④ 〈仕様変更〉

商品名	対象品番	2024.4カタログ 掲載ページ
プラスチックストップジョイント	GAP-23-各色	P143

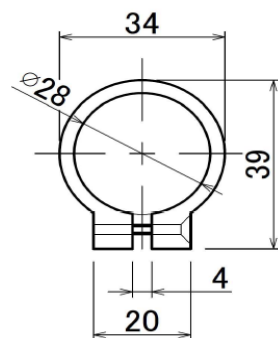
〈仕様変更内容〉

ボルト・ナット固定部の形状変更

変更時期：現行仕様品無くなり次第順次切り替え
